Avis délibéré de la mission régionale d'autorité environnementale sur l'aménagement du centre bourg de la commune de Saint-Jean-d'Aulps (74) porté par la société civile immobilière de construction-vente Saint-Jean-d'Aulps

Avis n° 2025-ARA-AP-2010-N11223

Avis délibéré le 24 février 2026

Figure 1: localisation des 4 lots (source : dossier, PA4-1 plan de composition)

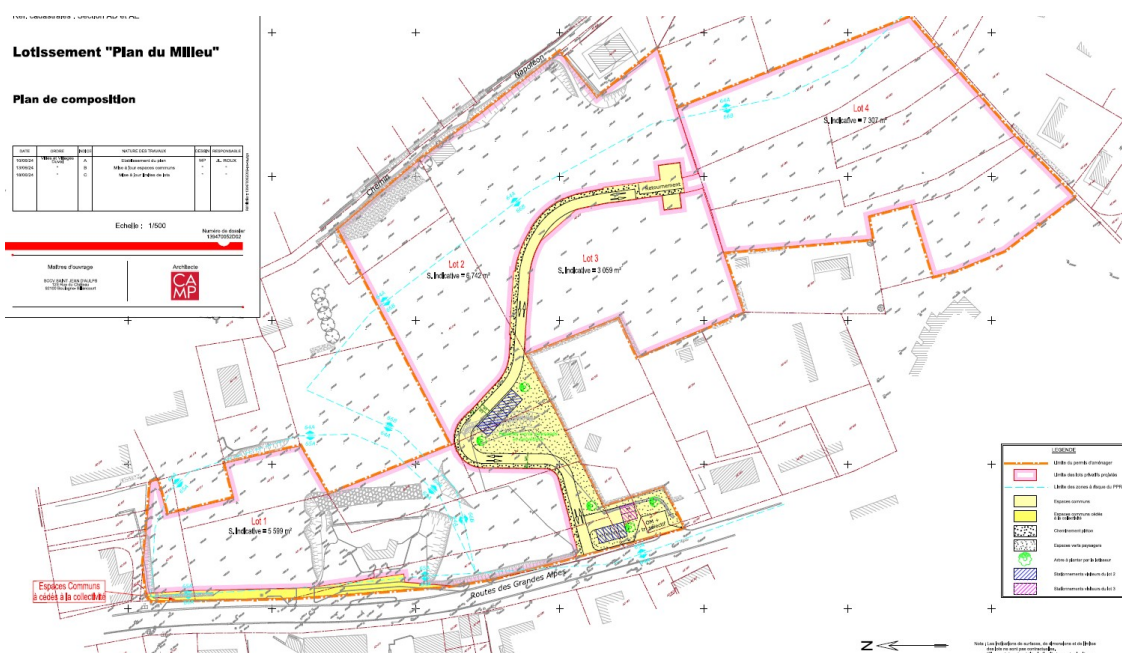
L'étude d'impact ne localise pas clairement les bâtiments A, B, C, D et E³. Elle doit être complétée par un document cartographique les désignant, par exemple dans le chapitre relatif à la présentation du projet dans le « principe de phasage » (§5 p.57).

L'Autorité environnementale recommande de localiser sur un document cartographique les bâtiments A, B, C, D et E (dans l'étude d'impact et le résumé non technique).

Figure 3: impact de la zone humide (source : dossier, étude d'impact p.154)

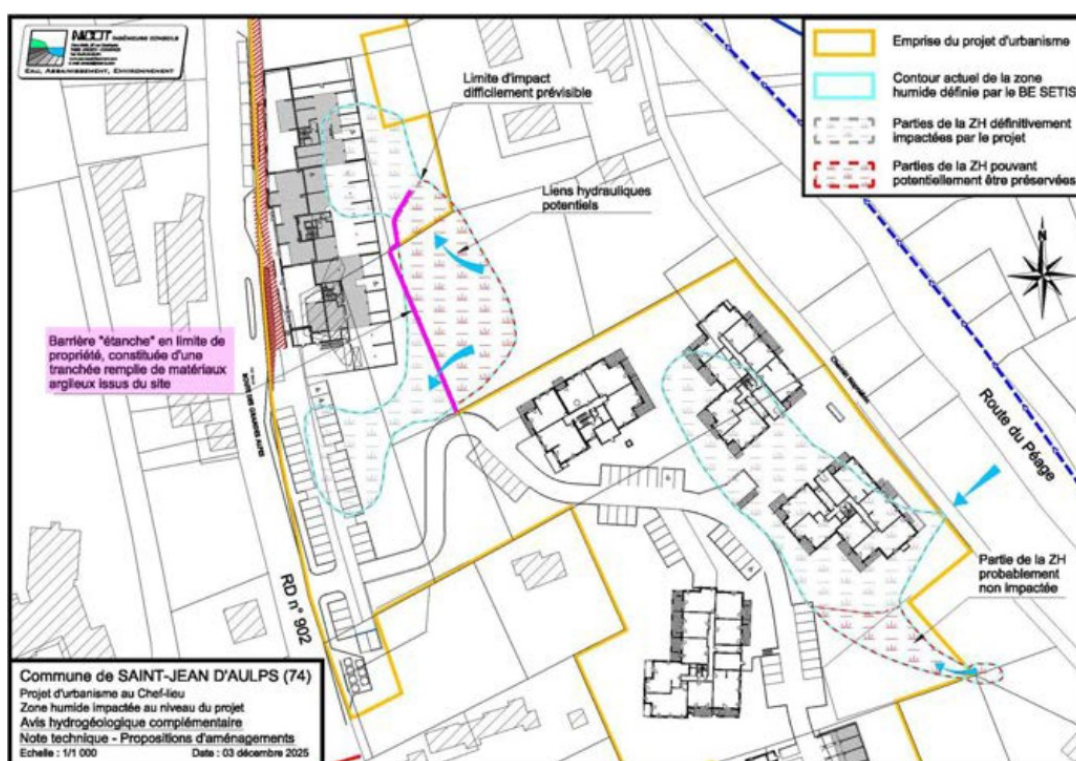
- s'agissant de l'état initial de l'environnement, vérifier que le sondage pédologique pour la zone humide date de « 2014 »³⁰ ; préciser quels lots (1 et 2) et bâtiments (A, C et D) sont concernés par la zone humide impactée ; rectifier (§4.2 p.159) la présentation du site de compensation dans la mesure où il correspond à la zone humide inventoriée nommée « Plan du Roc Nord-Est / Damos des Moulins Est » (74ASTERS1854) et non « Damos des Moulins Sud-Sud-Est / Plan du Roc Sud-Est » (74ASTERS0290) ;

- s'agissant de l'analyse des incidences, préciser quel est le devenir de la zone humide située sur le terrain d'assiette du projet (4 200 m², §7.2.4 p.130), il est indiqué que 3 725 m² sont détruits et 360 m² sont évités, préciser ce que deviennent les 115 m² restant³¹ ;

Figure 4: zone humide impactée (ouest) et zone de compensation (est) (source : Géoportail, vert : Znieff type I)

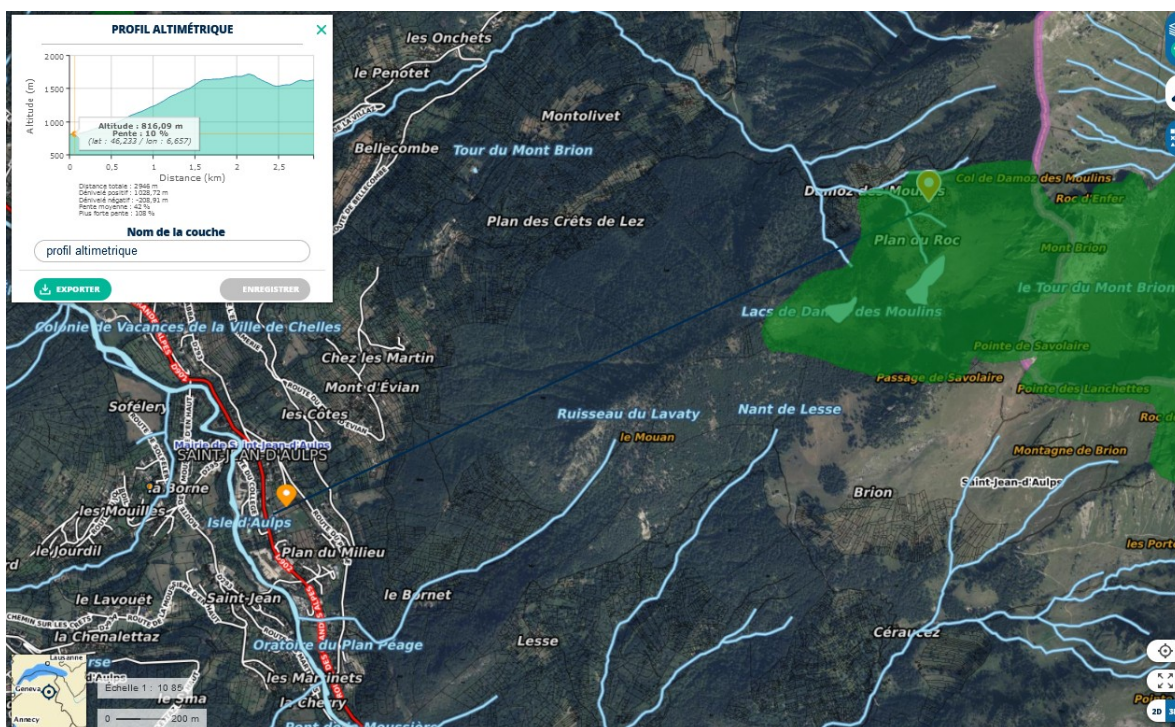
- préciser quels sont les sites alternatifs de compensation qui ont été étudiés et leurs avantages/inconvénients comparatifs ;
 - établir de façon robuste l'équivalence écologique entre deux zones humides situées à des altitudes respectivement comprises entre 802 et 817 m et entre 1620 et 1650 m ;

- préciser s'il n'y a pas parmi les mammifères terrestres des espèces protégées potentiellement présentes, notamment Ecureuil et Hérisson ;
 - analyser les enjeux écologiques du site de compensation et de son accès (Znieff de type I « *Massif de Tavaneuse* » n°820031543, Znieff de type II « *Massifs du mont de Grange et de Tavaneuse* » n°820031576, etc., figure 4) ;

Figure 5: projet de PPR (source : dossier, étude d'impact, milieu physique §8.1.2 p.132)

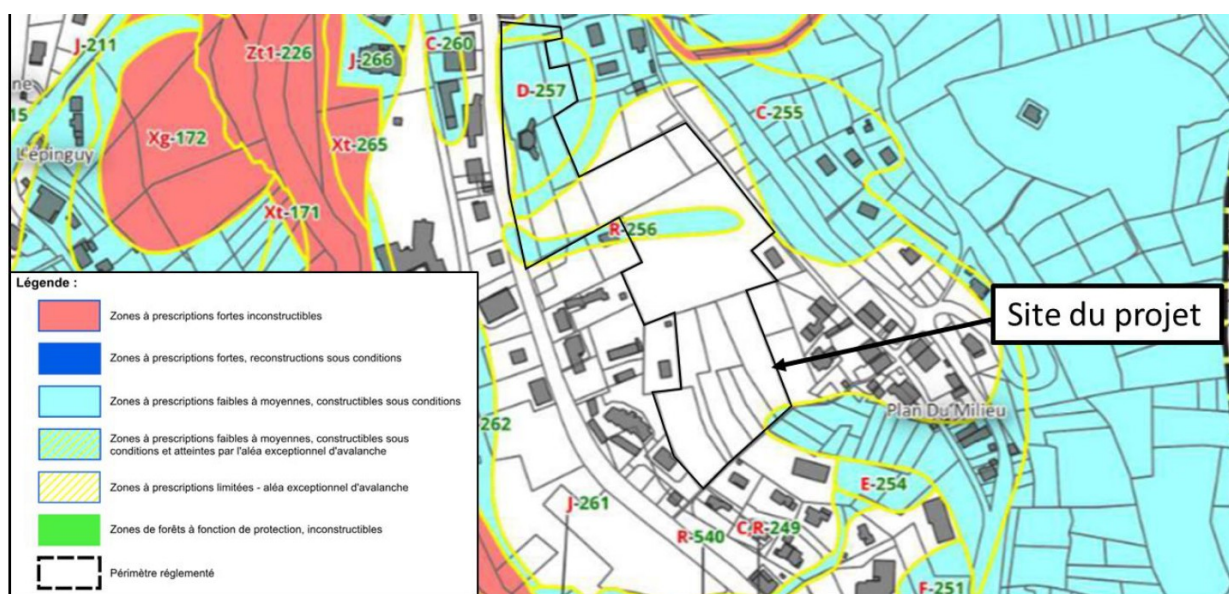
- s'agissant de l'analyse des incidences, analyser les incidences des forages nécessaires pour mettre en œuvre le chauffage par géothermie des bâtiments A et B (milieu physique, §2.2.4 p.141³⁹) et des terrassements nécessaires à l'ancrage des bâtiments ;
- modifier, si besoin, les mesures ERC.
